**Informe Consolidado de Solicitud de Aclaraciones, Rectificaciones y/o Ampliaciones Complementario al Estudio de Impacto Ambiental del Proyecto "Modificación Proyecto de Extracción y Procesamiento de Áridos y Relleno con Residuos de la Construcción y Demolición en Fundo Miraflores"**

Nombre del Titular : Melón Áridos Limitada.  
Nombre del Representante Legal : Cristian Andrés Yichi Arellano  
Dirección : Camino Lonquén N° 11620, San Bernardo

El presente Informe Consolidado de Solicitud de Aclaraciones, Rectificaciones o Ampliaciones al Estudio de Impacto Ambiental del proyecto "Modificación Proyecto de Extracción y Procesamiento de Áridos y Relleno con Residuos de la Construcción y Demolición en Fundo Miraflores", contiene las observaciones generadas en virtud de la revisión de la Adenda.

Tabla 3.2- 29. Factores de emisión con supresión húmeda para planta de áridos en fase de operación

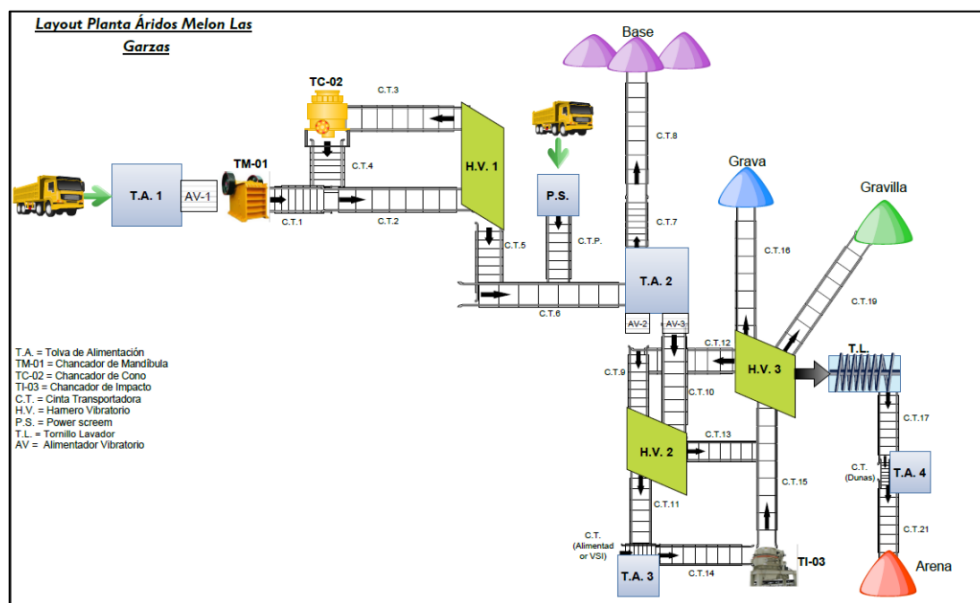
77. Respecto del EIA, Anexo 3.2, “Calidad del aire – Estimación de emisiones” y la fase de operación, se tienen las siguientes observaciones:

- Respecto del numeral 3.2.6.1.1 “Emisión de material particulado en preparación del terreno (Escarpe)”, Tabla 3.2-22, se solicita indicar las superficies que se escarparán por año, durante los 7 años proyectados de esta actividad.
- Respecto del numeral 3.2.6.1.3 “Emisiones por carguío y volteo de material”, Tabla 3.2-27 “Nivel de actividad carguío y volteo”, se solicita desglosar el nivel de actividad de material trasladado, separando los tonelajes de extracción y de relleno.
- Respecto del numeral 3.2.6.1.4 “Emisiones por procesamiento de áridos”, se solicita armonizar las fuentes declaradas en la Tabla 3.2-29, con el diagrama de procesamiento de áridos. Se solicita utilizar misma nomenclatura para facilitar entendimiento.

Imagen 1.7- 2. Mapa de profundidades proyectadas de excavación

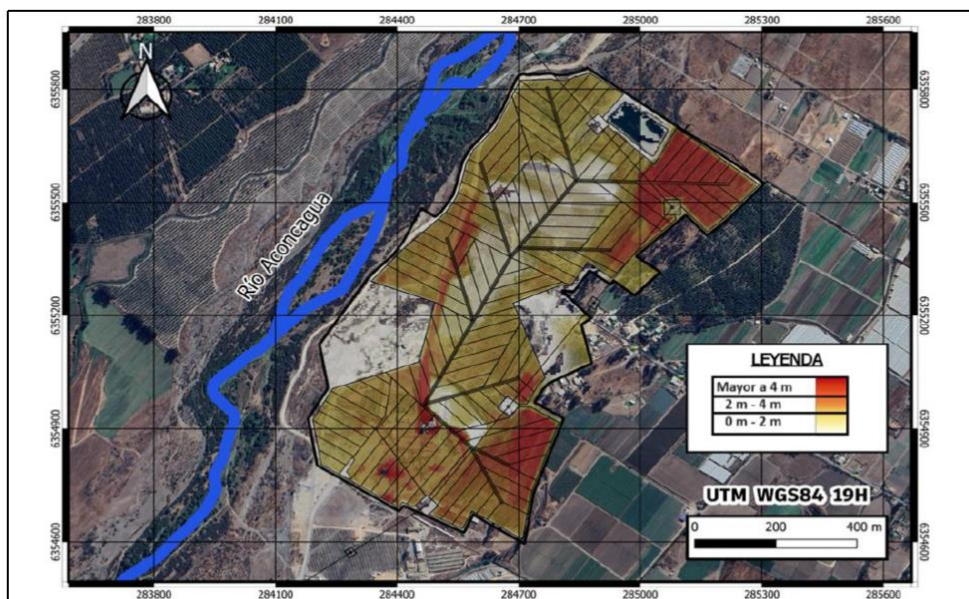
196. En el EIA, Anexo 3.5 “Hidrogeología”, el Titular indica lo siguiente: “*Se observa un flujo normal de las aguas subterráneas, el cual va en la misma dirección que la escorrentía superficial del cauce principal Río Aconcagua, con una profundidad de acuífero de aproximadamente 4,25 metros en promedio.*”

Mientras que, en el EIA, Anexo 1.7 “Plan de Extracción”, Imagen 1.7-2 “Mapa de profundidades proyectadas de excavación”, se presenta la siguiente figura:
